机电安装工程创建工程质量优质奖

陕西省建筑业协会

陕西建工安装集团有限公司 史均社

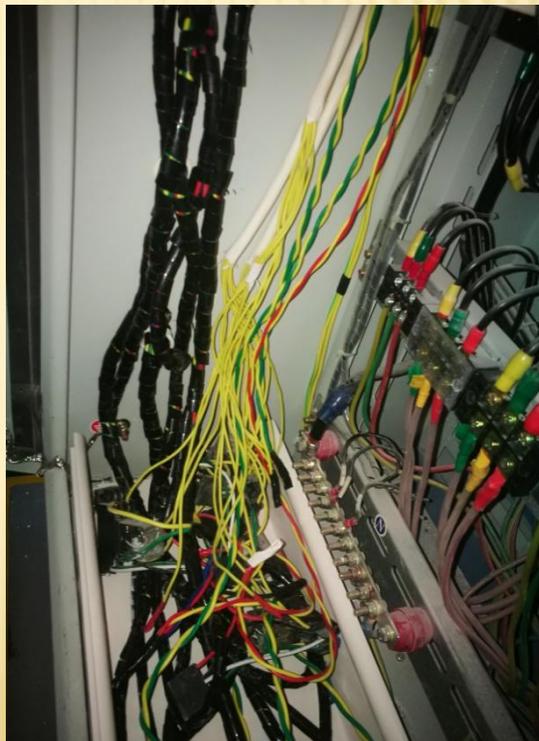
个别盘柜内
配线不顺直、
缺绑扎，备
用导线外露
线芯包缠绝
缘。

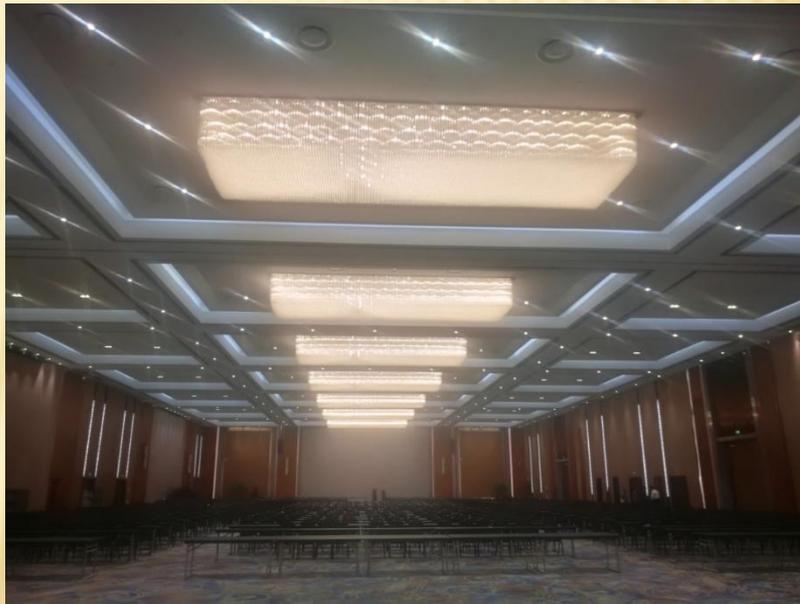
沿墙接地母线焊接
与油漆外观效果较
差，存在二次污染。

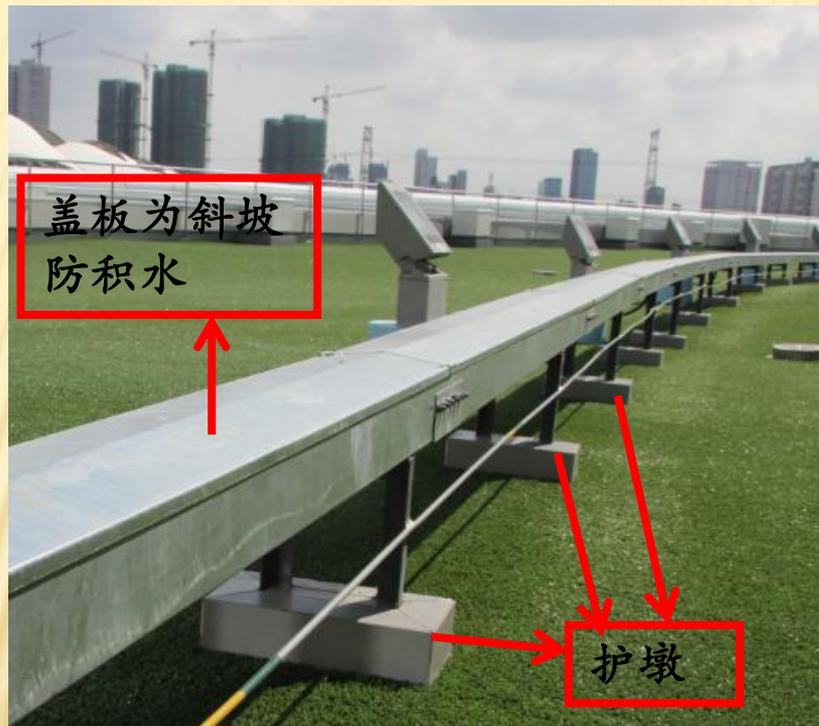
2. 个别管道
支架用气割
开孔。

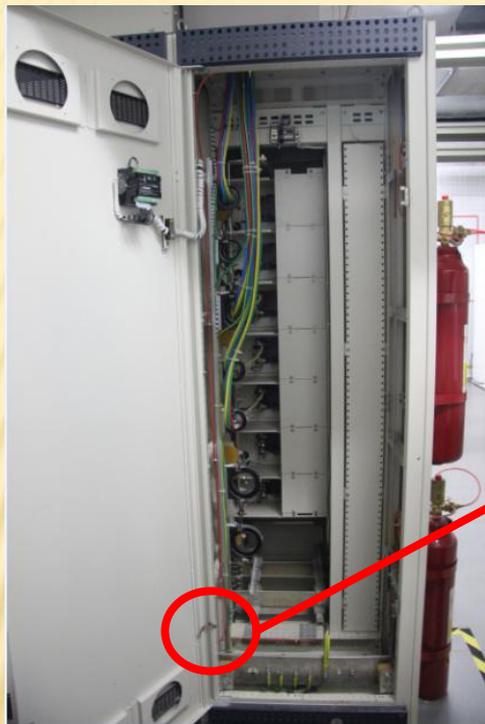
1、个别卫生间等电位箱被覆盖。箱体和电气配管、桥架未接地连接

桥架、配管和箱内PE排未接地跨接

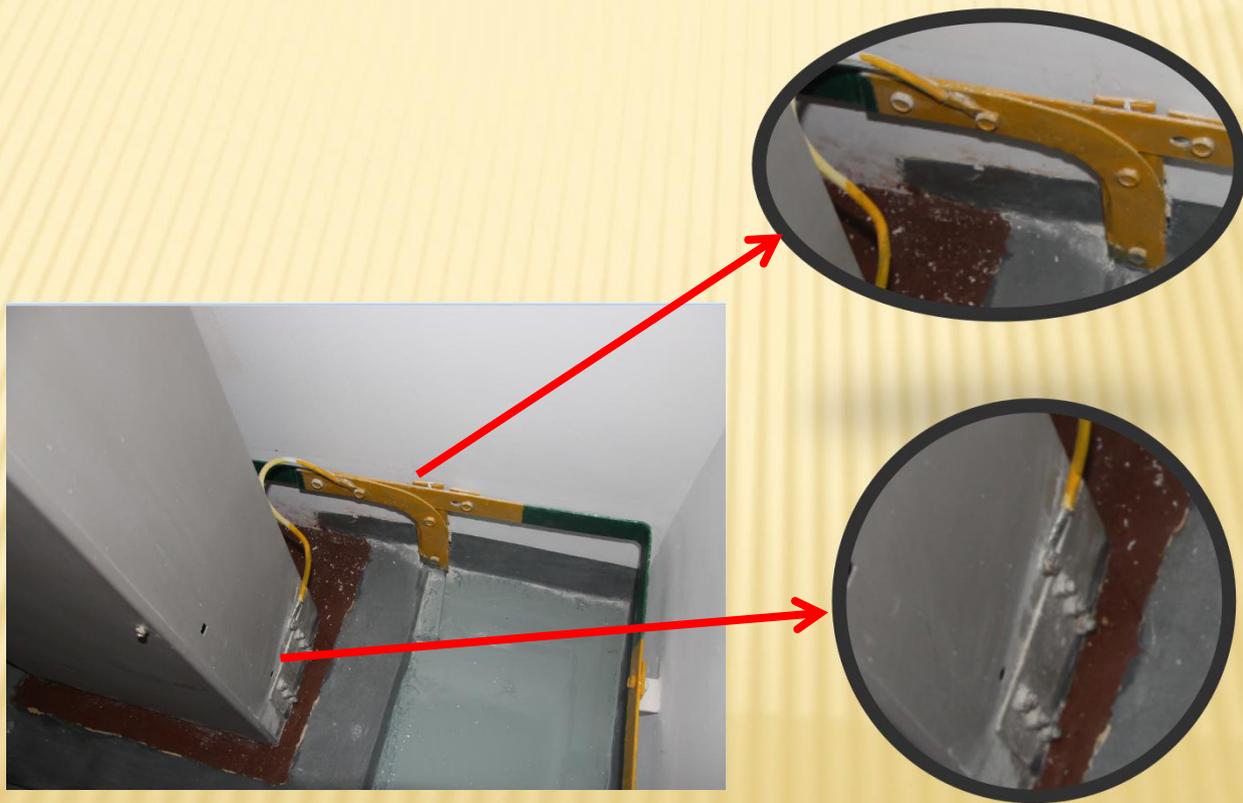
4、电缆桥架弯曲半径允许值填写欠合理，应按照电缆外径和电缆类型填写。

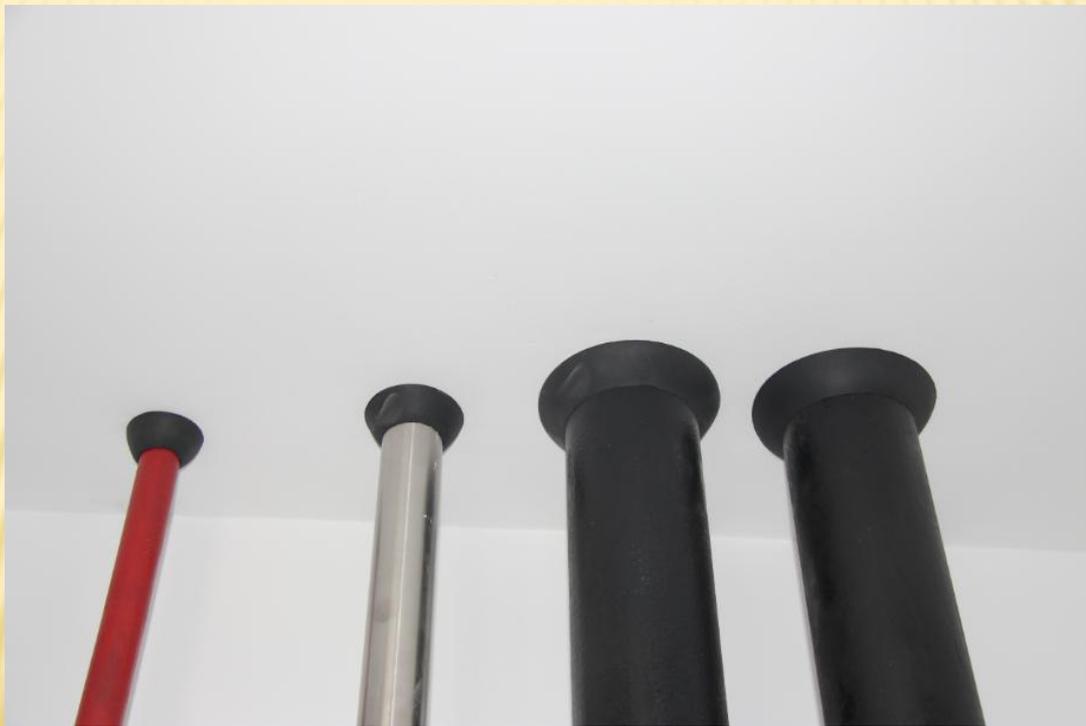
4、竖井垂直管道顶端和底端未看到接地，不符合设计说明8.2.4条要求。

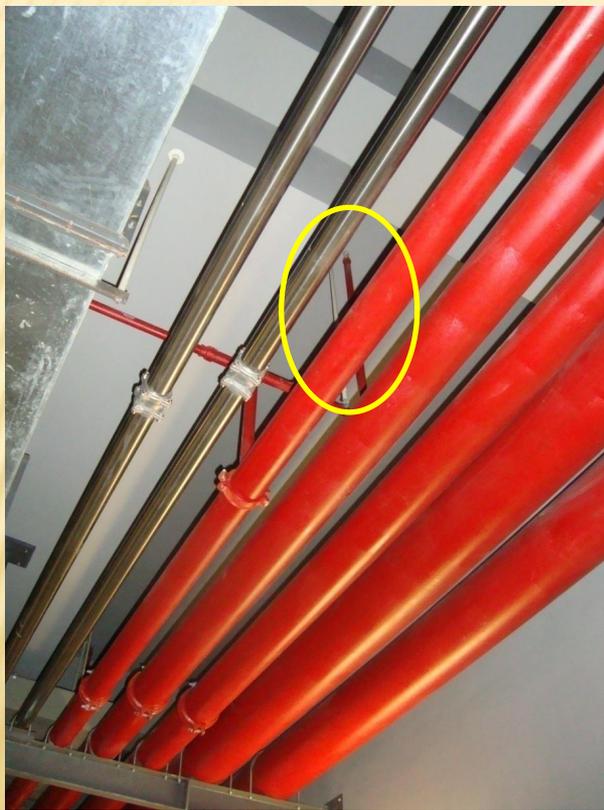
6.消防喷头末端**不能用采用吊杆支架**，且水平距离太近，竖直方向支架离喷头过远。

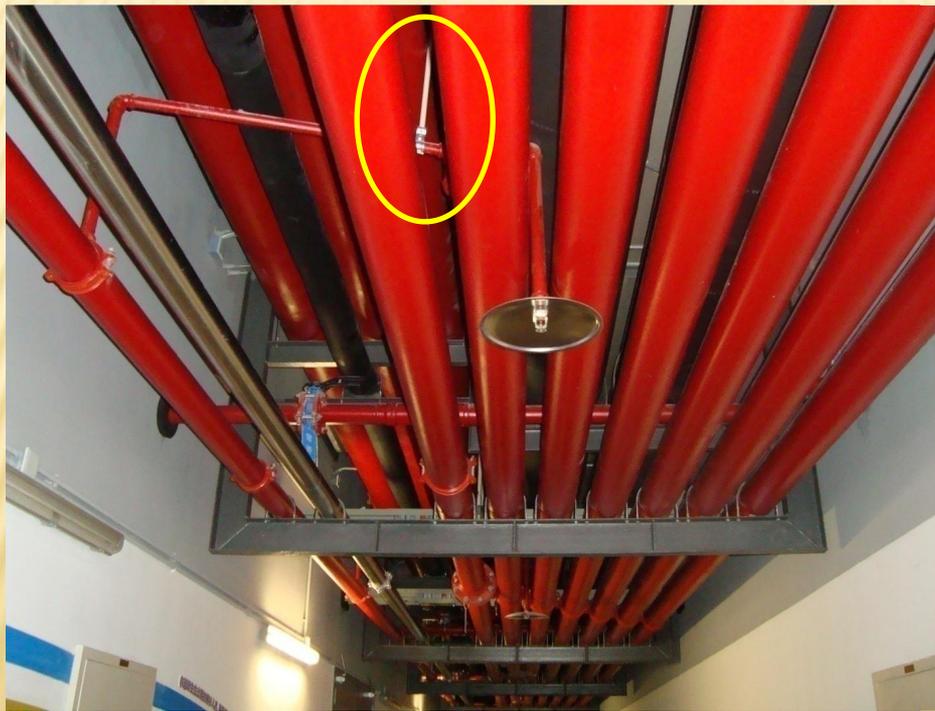
6.消防喷头末端防晃支架
架设置不到位。

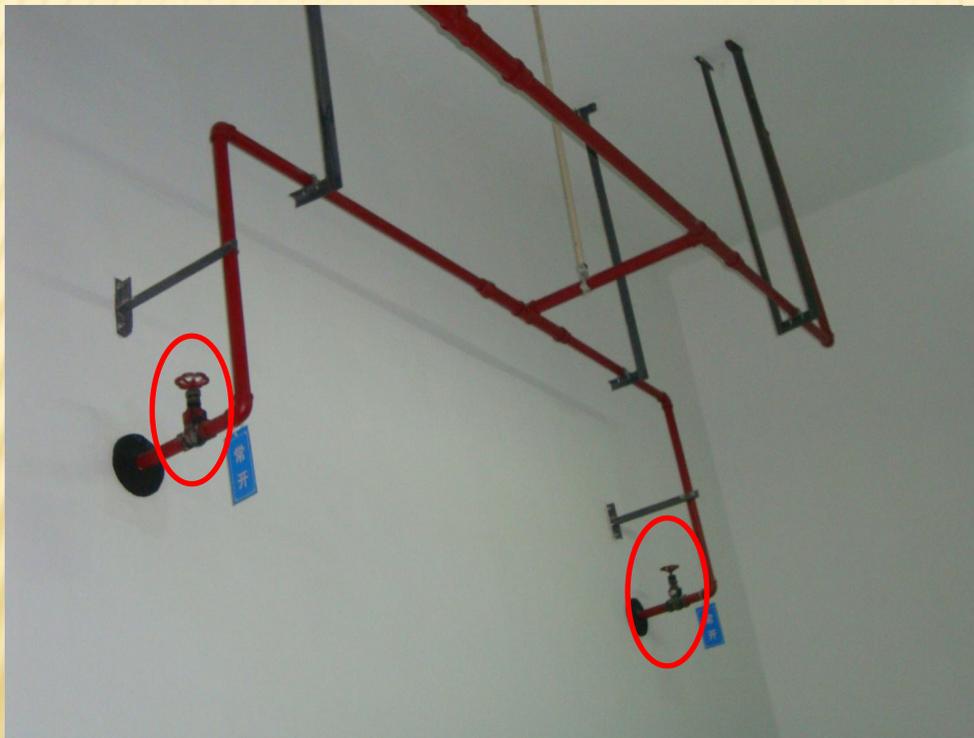
7.消防管道上设置的阀门不是信号蝶阀，也无锁定装置。

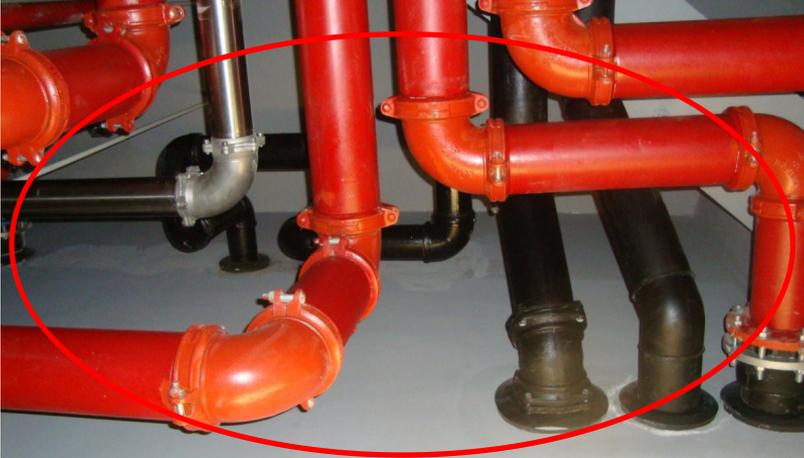
8.管道与支架不同
材质隔离不到位。

9.管道转弯处支架
设置不合理；水表
底部未设置支架

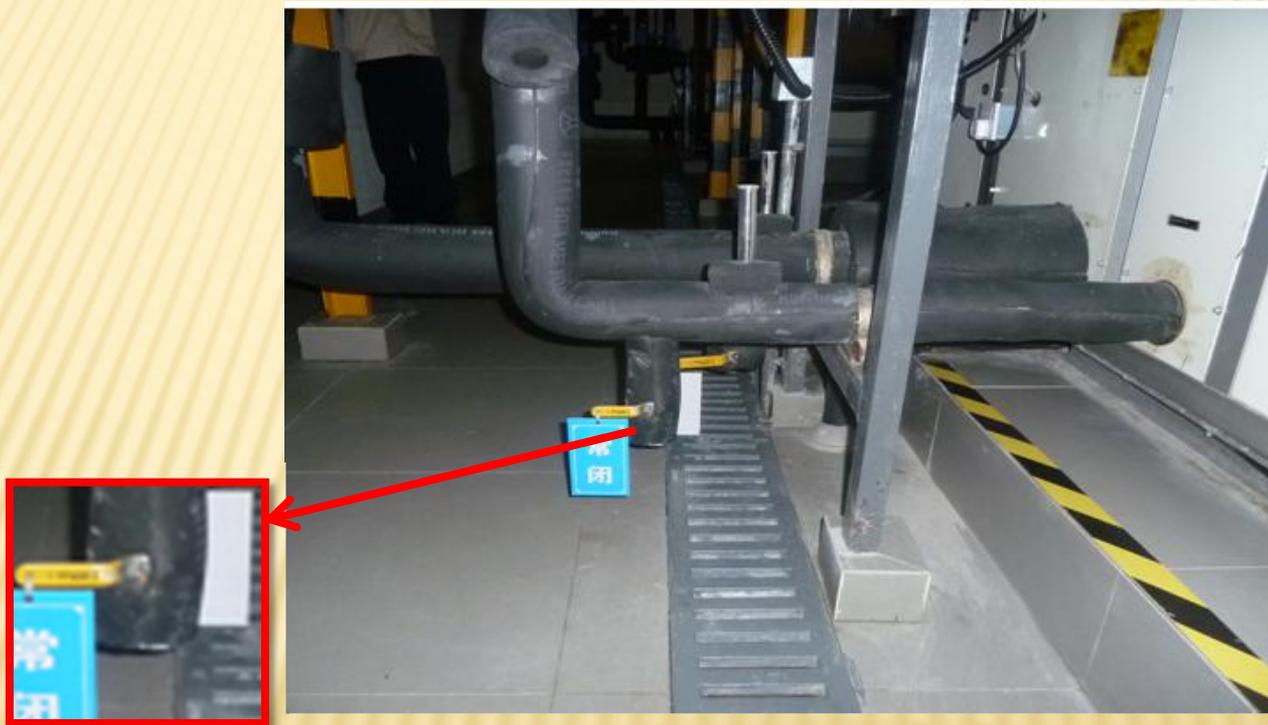
19.管道专业其它资料问题

- 1)、水流指示器、压力开关无安装前试验记录
- 2)、水泵安装记录中，把水幕和雨淋泵的立式和卧式弄错了
- 3)、水泵单机试运转没有全部做（缺2台稳压泵）
